FORSLAG TIL ÆNDRINGER EFTER HØRING

FORSLAG TIL LOKALPLAN JERNBANEBYEN OG KOMMUNEPLANTILLÆG

Efter høringen foreslås en række ændringer til lokalplanforslaget.

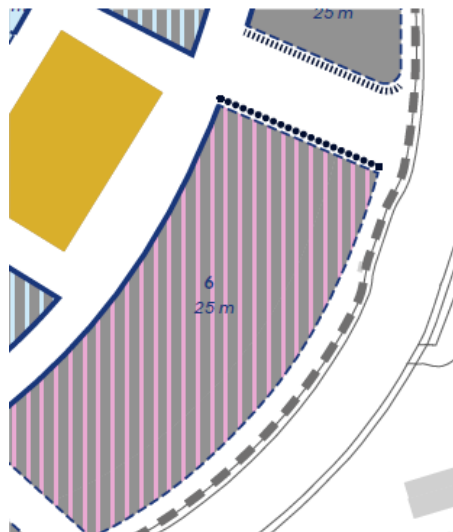
115.	Tegning 2a, 2b og 2c. Anvendelse i stueetagen (1. etage), Anvendelse 2. etage og Anvendelse fra 3. etage og op.  Ændring på baggrund af opfølgning vedr. Vognværkstedet	Anvendelse for stangbebyggelse ændres til kun boliganvendelse, da den tidligere planlagte institution nu flyttes ind i Vognværkstedet.

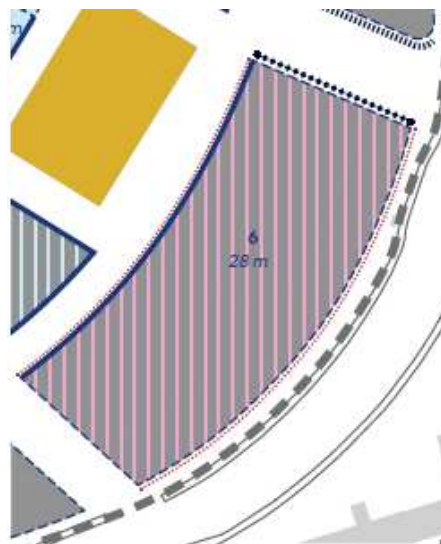
125.	Tegning 5a - Bevaring  23 Kontor- og administrationsbygning 24 Toldkammer 25 Dieselsiloer 26 Teknisk anlæg ved Vasbygade 27 Spor 28 Drejeskiveanlæg, bro, førerhus og spor 29 Skydebroanlæg, broer, førerhus og spor Ændring på baggrund af høringssvar fra Bandedanmark og efterfølgende dialog.	Nr. 25 Dieselsiloerne udtages - og nummerering opdateres.  23 Kontor- og administrationsbygning 24 Toldkammer 25 Teknisk anlæg ved Vasbygade 26 Spor 27 Drejeskiveanlæg, bro, førerhus og spor 28 Skydebroanlæg, broer, førerhus og spor
126.	Tegning 5b1 Bebyggelsens omfang og placering I, II, VI  Ændring på baggrund af høringssvar	Højde for byggefelt til parkeringshus ved Vasbygade i delområde I justeres, så der muliggøres en højde på op til 27 m mod Vasbygade. Maksimal højde på 25 m ind mod vævet fastholdes.

Tegning 5b1 Bebyggelsens omfang og placering I, II, VI

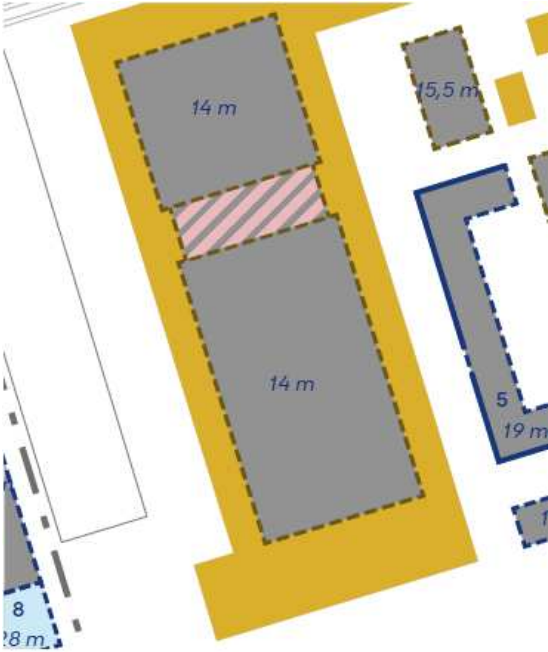
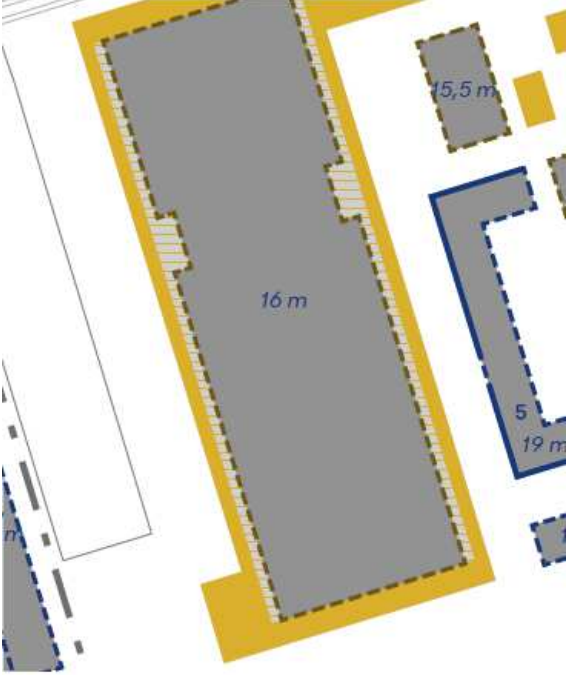
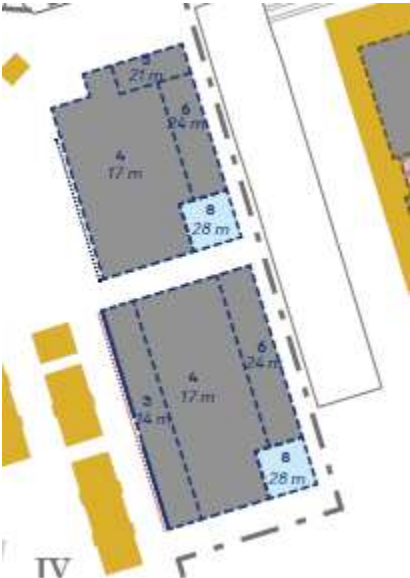
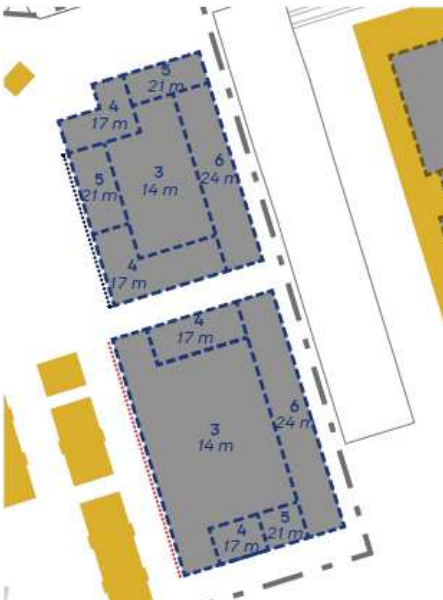
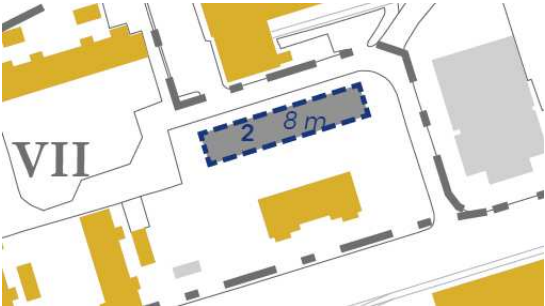
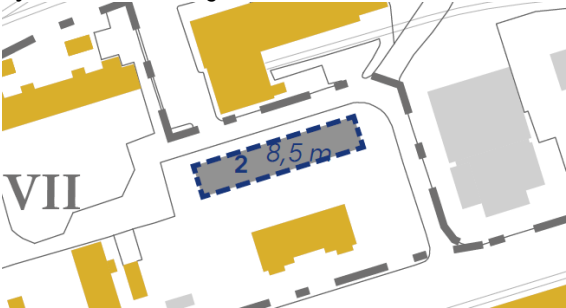
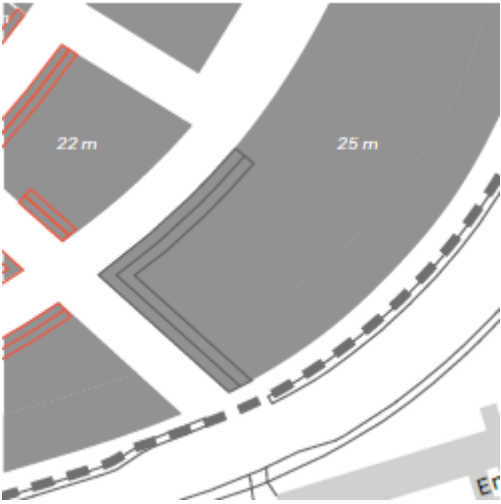
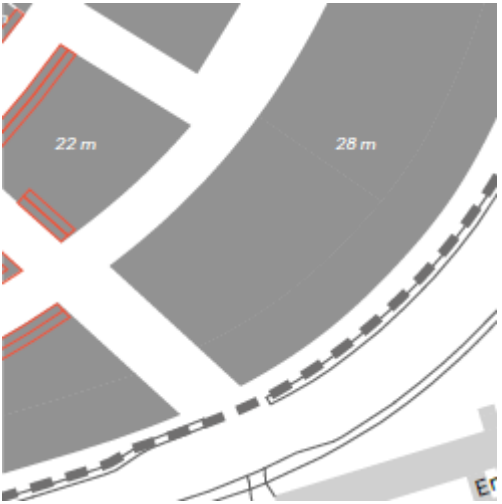
Ændring på baggrund af høringssvar

Byggefelt nord for plejehjem foreslås reduceret med 5 m mod plejehjemmet, så det tilsvare ønsket projekt.

Den maksimale højde øges til 28 m for at muliggøre ønsket projekt med fire sadeltage. Der fastlægges en gesimshøjde på højst 21 m på bygnings langsider for at sikre lysforhold i vævet.

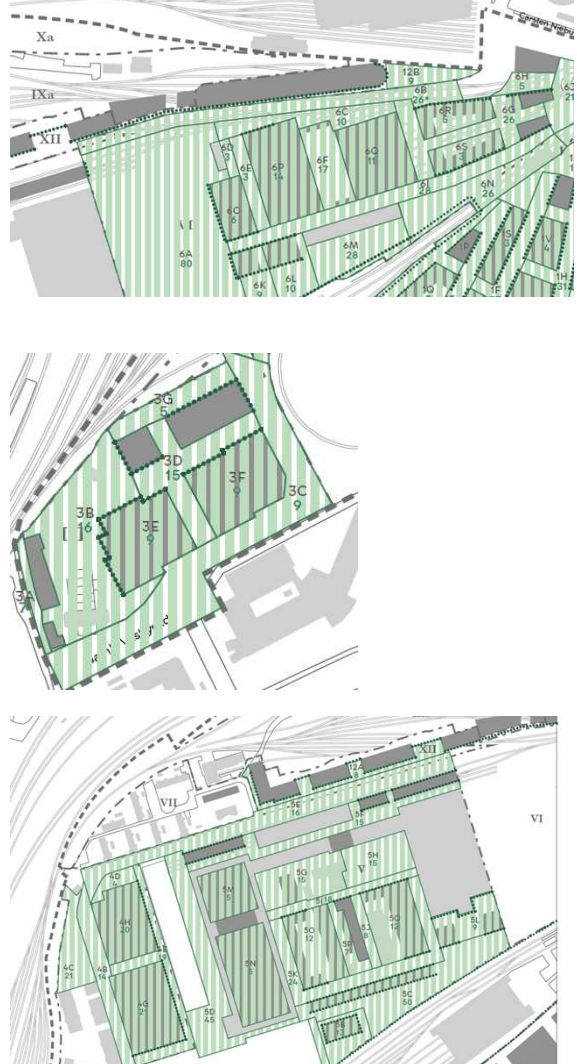
128.	Tegning 5b3. Bebyggelsens omfang og placering. IV, V, VII  Ændring på baggrund af undersøgelse af skolens volumenbehov.	Byggefelt for ny påbygning i Vognværkstedet udvides siderne og højde øges fra 14 til 16 m og byggefelt for påbygning udvides mod nord og syd. mhp. at sikre rummelighed til skolens funktionsbehov. Der muliggøres sammenbygning over passagen. Der tilføjes signatur, hvor shedtag kan fjernes. 
129.	Tegning 5b3. Bebyggelsens omfang og placering. IV, V, VII  Ændring på baggrund af høringssvar	Højde på bygning nord for Vognværkstedet reduceres, så bygningen højst må være 4 etager/15 m.

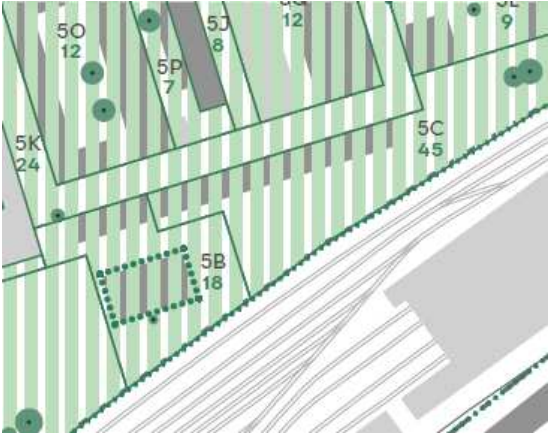
130.	Tegning 5b3. Bebyggelsens omfang og placering, IV, V, VII  Ændring på baggrund af TMU ændringsforslag vedr. lukkede karréer	Punkthuse udgår af de to nordligste byggefelter i område IV for at understøtte, at bebyggelsen etableres som lukkede karréer. Højder justeres mhp. at muliggøre en fleksibilitet til at reducere bebyggelse i gårdrum og til evt. at undlade punkthuse i karré syd for. 
131.	Tegning 5b3. Bebyggelsens omfang og placering, IV, V, VII,  Ændring på baggrund af høringssvar	Der muliggøres en højde på op til 8,5 m for ny bygning i Den Gule By for at muliggøre bedre udnyttelse af overetagen.

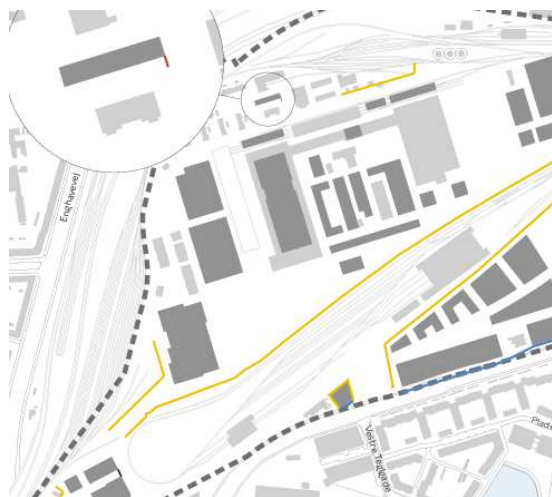
147.	Tegning 7a Byrum  Ændring på baggrund af høringssvar	Stiforbindelse c mellem byrum L2 og L3 fjernes. Stiforbindelse d benævnes i stedet stiforbindelse c som konsekvensrettelse. 
148.	Tegning 7a Byrum  Ændring på baggrund af høringssvar	Der tilføjes markering af zone for placering af sti gennem Vasby Have. 
149.	Tegning 7a Byrum  Ændring på baggrund af opfølgning på ændringer af Vognværkstedet.	Afgrænsning af byrum R ændres, fordi daginstitution i stangbebyggelse nord for lægges ind i Vognværkstedet 
150.	Tegning 7a Byrum Ændring på baggrund af tilføjelse af ny, støjafskærmende randbebyggelse langs Otto Busses Vej	Der tilføjes nye byrum, Y, Z og Æ mellem bygnin- ger i ny, støjafskærmende randbebyggelse.
